Keuringsverslag van een elektrische laagspanning- en zeer lage spanningsinstallatie

NIET CONFORM

Straatnaam Kleiputtenlaan
Huisnummer 35
Busnummer
Postcode 2910
Gemeente ESSEN
Land België

Controlebezoek van een huishoudelijke installatie volgens (KB 08/09/2019) - AREI Boek 1- 6.5. en 4.2.4.3.

Afbeelding schakel- en verdeelbord:

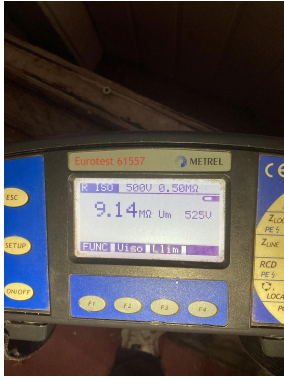
15.10 De genaakbare, naakte onder spanning staande delen zijn onvoldoende afgeschermd. (Boek 1 Afdeling 5.1.4. en 4.2.2.3.)

15.13 Metalen behuizing van het verdeelbord (Klasse 1) is niet geaard. (Boek 1 Onderafdeling 4.2.3.2. en 5.4.4.2.)

I6.06 De differentieelstroombeschermingsinrichtingen die worden geplaatst in huishoudelijke installaties zijn ten minste van het type A. Een differentieelstroombeschermingsinrichtingen van het type AC is niet toegelaten. (Boek 1 Onderafdeling 5.3.5.3.)

I7.01 De smeltzekeringhouders of houders van kleine vermogensschakelaars met pennen met een sectie kleiner dan 10mm² zijn niet voorzien van kalibreerelementen. (Boek 1 Onderafdeling 5.3.5.5.A.)
